部品変更

D-sub 9ピンコネクタ(ライトアングル)の変更について

・ 資料1

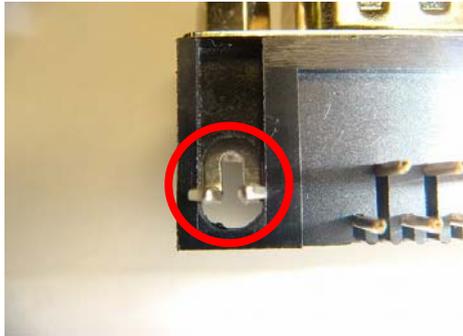
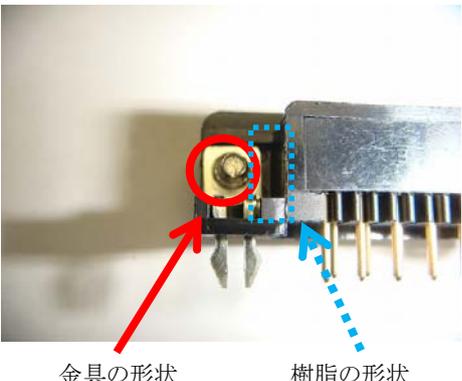
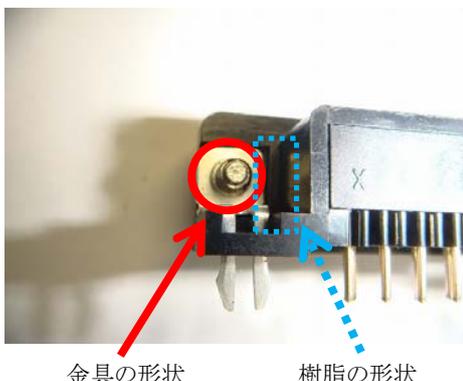
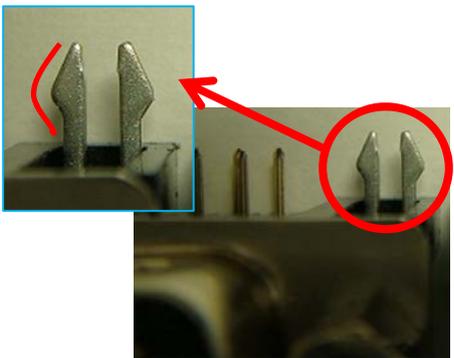
変更前	変更後
部品型番	DEL09PBTk1YS-F	DEL09PBTk1YS-F (※変更なし)
部品メーカー	GTK UK LTD.	GTK UK LTD.
変更内容	外観・形状を<資料1>のとおり変更

項目	変更内容	製品仕様への影響
電気的特性	変更なし	特筆すべき影響はありません。
外観仕様	<資料1>の通り変更	
寸法仕様	変更なし	
機能・性能	今後確認予定	
含有物質	調査中（※確認でき次第、公表いたします）	確認でき次第、公表いたします。

変更前	変更後
(1) 樹脂の 表面加工	 <p>樹脂の表面に光沢がある</p>	 <p>樹脂の表面にシボ加工がされている</p>
(2) 金具の形状		
(3) 金具の形状 と樹脂の形状	 <p>金具の形状 樹脂の形状</p>	 <p>金具の形状 樹脂の形状</p>
(2) 金具の形状		<p>金具(突起部分)の形状 (三角形の突起部の カーブが比較的ゆるやか)</p>
